Saksframlegg

Klage på endringsløyve for bygging av landbruksveg - gbnr 185/1 Isdal

KOMMUNEDIREKTØREN SITT FRAMLEGG TIL VEDTAK

Fig. 1. Oversyn over vegtraséen. Kjelde: Endringssøknad.

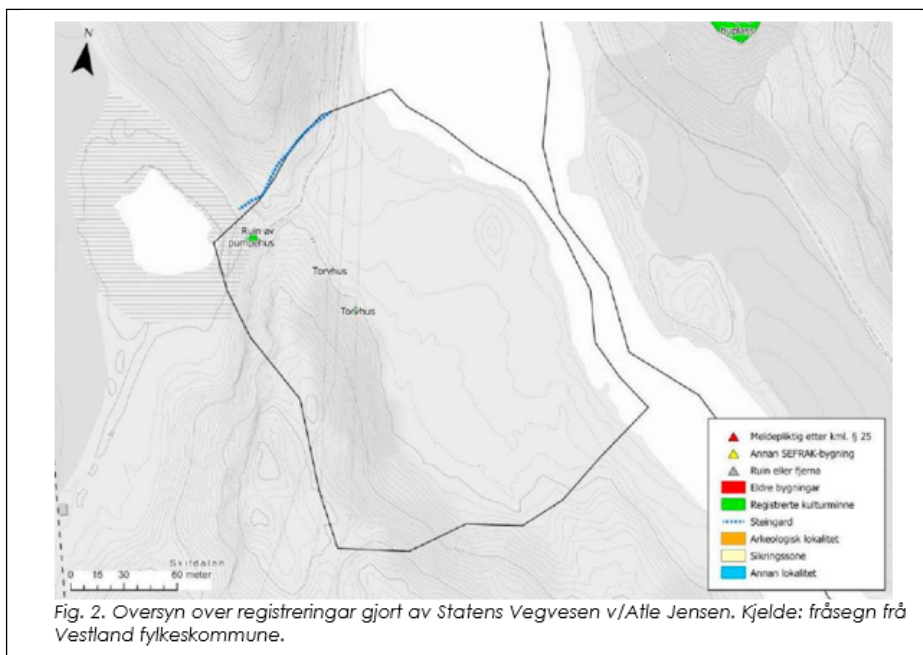
I høve den opphavelige søknaden, er veganlegget òg forlenga mot sør – sjå fig. 1 side 1 og fig. 5. nedanfor. Dette er gjort for å få tak i skogen som syner i høgge biletkant i fig. 5.

Dei to sidearmene markert med gult i fig. 1, må byggjast på same vilkår som resten av anlegget.»

5. Meiner kommunen at vegklasse 4 og svært store fyllmassar og landskapsinngrep er naudsynt for å løyse ut den relativt avgrensa skogen på B (sjå kart i løyvet med oversyn over vegtraséen)?

Tilleggsvegen er søkt om og godkjent som vegklasse 4. For å få ei tilfredstillande og rasjonell utkøyring av tømmeret, er det etter kommunen sitt syn ein fornuftig vegklasse å byggje vegen i dette tilfellet. Ein god og tenleg snuplass har òg med tryggleiken til

Fig. 2. Oversyn over registreringar gjort av Statens Vegvesen v/Atle Jensen. Kjelde: fråsegn frå Vestland fylkeskommune.

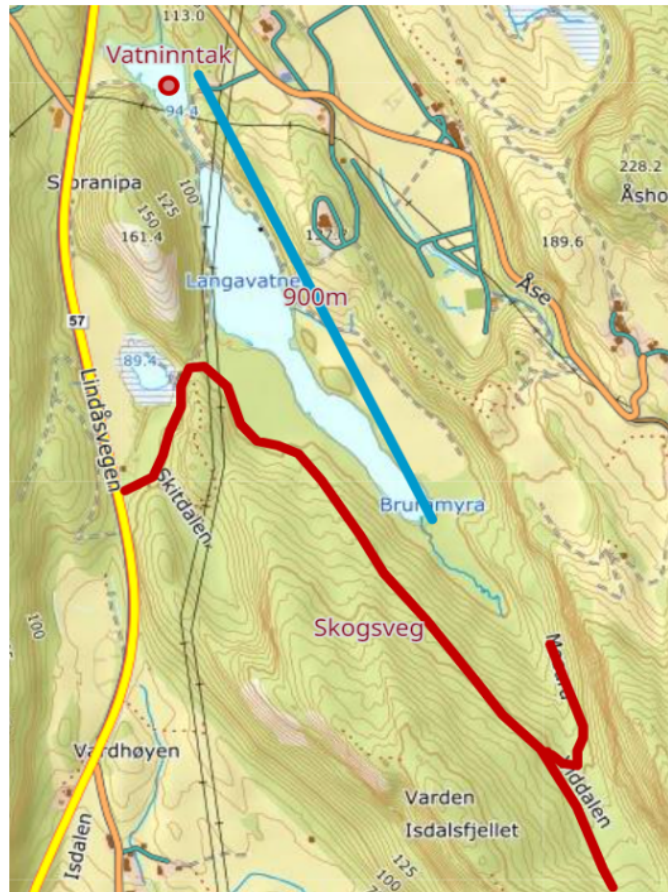
4. Klage på øydeleggingar av kulturminne på Søråsstien, Mosura, Isdalen mot Gjervik ved ulovleg bygd vegtrasé/steindeponi B. Klagar peikar på at han, sidan vegen vart ferdig før søknaden vart sendt, ikkje kunne kommentere og informere om kulturminne i området. Det vert òg vist til at Statens vegvesen ved Atle Jensen, ikkje hadde gjort undersøkingar i samband med vegprosjektet Isdalsvegen. Statsforvaltaren (tidlegare Fylkesmannen) har i si høyring kommentert at det kan vere fleire kulturminne i området enn kva som er påvist.

Kommunen forstod at Staten vegvesen ikkje kartla mykje av området som er i berøring med Isdalsvegen. Til det ligg området for langt borte frå offentleg veg at det ikkje vil vere naturleg for SVV å gjere ei slik undersøking der. Det vart likevel teke med eit

punkt om dette i vedtaket for å vere sikker på at ikkje noko fall ut. Søknaden vart elles sendt på høyring til Vestland fylkeskommune, kultur, idrett og inkludering. Tilsvarande vart den òg sendt på høyring til Alver kommune, kultur. Det kom ikkje merknader frå nokon av desse høyringspartane utover at tiltakshavar er pliktig til å melde frå om ein kjem over eventuelle funn av kulturminne. Det er såleis tiltakshavar som har ansvaret med å fylgje opp sitt prosjekt i høve kulturminne/kulturminneinteressene.

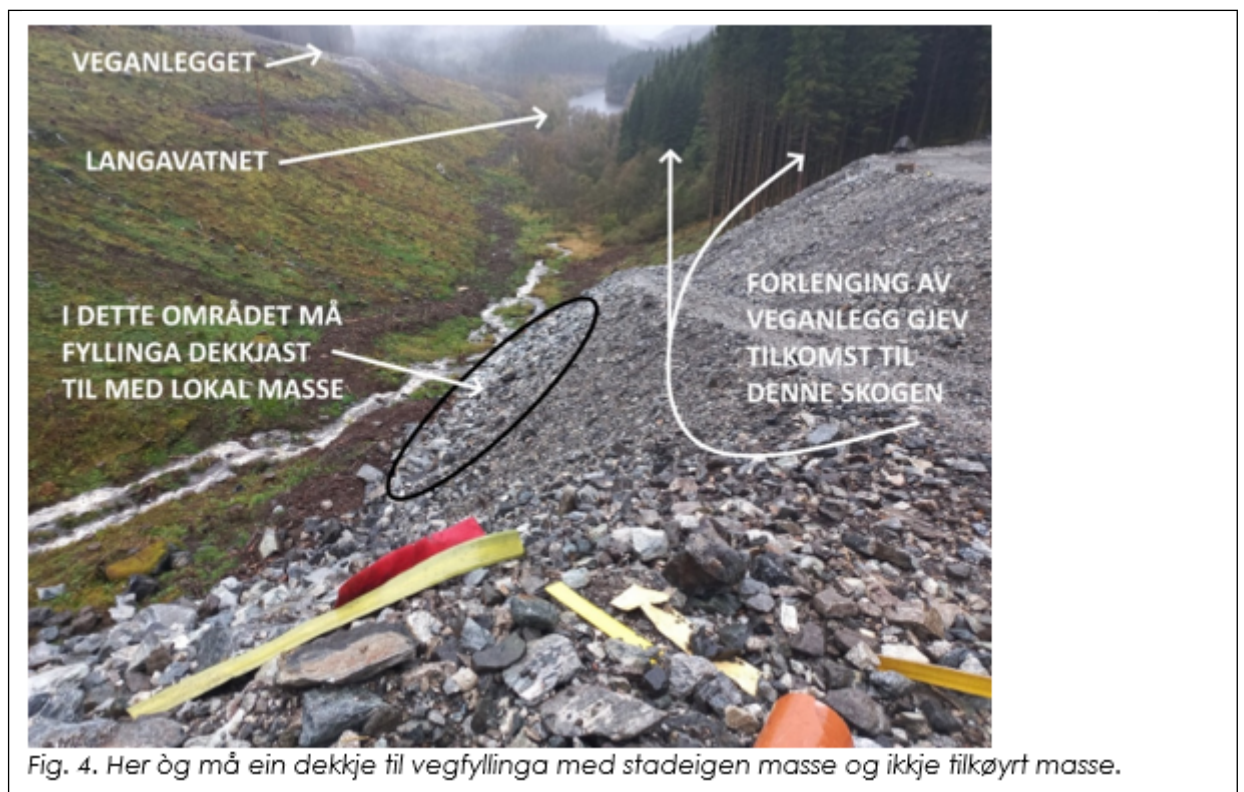
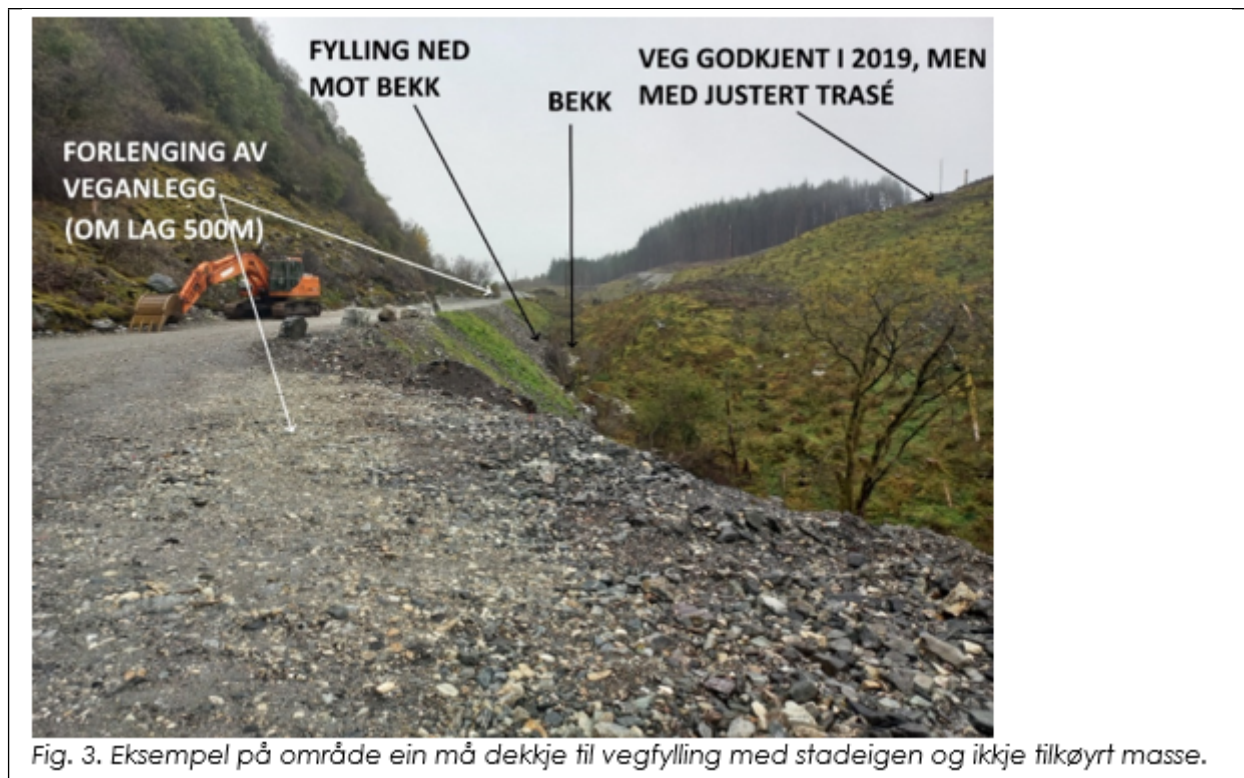
Tiltakshavar har òg søkt om mottak av jord for å dekkje til vegskråningar på vege. Dette vart handsama av Alver kommune 11.11.2021. Dei krav som er sette her, skal fylgjast i den vidare utbygginga av veganlegget. Krava ligg vedlagt (dokument av 11.11.21). Vi vil likevel skjerpe inn krava noko: Der vegskråningane ligg i nærleiken av vassdrag, skal stadeigen masse nyttast til å dekkje til nedre del av skjeringa (om lag 3 m oppover frå bakkenivå). Det gjeld t.d. for område som er synt i fig. 3-4 neste side.

Tiltakshavar har òg søkt om mottak av jord for å dekkje til vegskråningar på vege. Dette vart handsama av Alver kommune 11.11.2021. Dei krav som er sette her, skal fylgjast i den vidare utbygginga av veganlegget. Krava ligg vedlagt (dokument av 11.11.21). Vi vil likevel skjerpe inn krava noko: Der vegskråningane ligg i nærleiken av vassdrag, skal stadeigen masse nyttast til å dekkje til nedre del av skjeringa (om lag 3 m oppover frå bakkenivå). Det gjeld t.d. for område som er synt i fig. 3-4 neste side.

Normalt vil vi ikkje tilrå at vegfyllingane vert tilsådd då slik tilsåing inneber at plantar som eta- blerer seg, står fram som eit framandelement i høve kringliggjande vegetasjon. I dette tilfellet meiner vi slik tilsåing likevel bør gjennomførast. Dette for å få ei så rask planteetablering som mogeleg og slik redusere faren avrenning til Langavatnet.

Fig. 1. Vegen sitt dekningsområde.

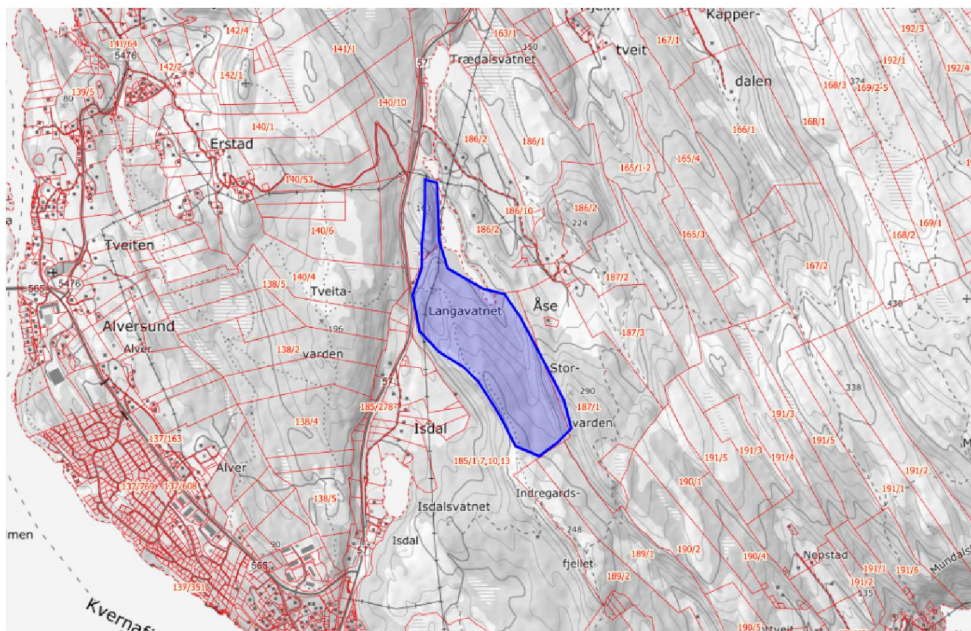
Når ein planlegg ein stor hogst som i dette området ser ein på heile dekningsområde samla. I dette tilfellet er det eit stort og viktig skogområde med større tømmermengder som skal ut – bortimot 20.000m³ tømmer. Ein planlegg ikkje vegen i detalj på same måte som andre veganlegg eks. Statens vegvesen sine veganlegg. Ein ser slik sett på eit større område der detaljane i t.d. endeleg lineføring vert lagt i samband med vegbygginga. Som oftast, som i dette tilfellet, vert det gjort i samråd med kommunen. Både det skogtekniske for korleis hogsten skal gjennomførast og kva område som
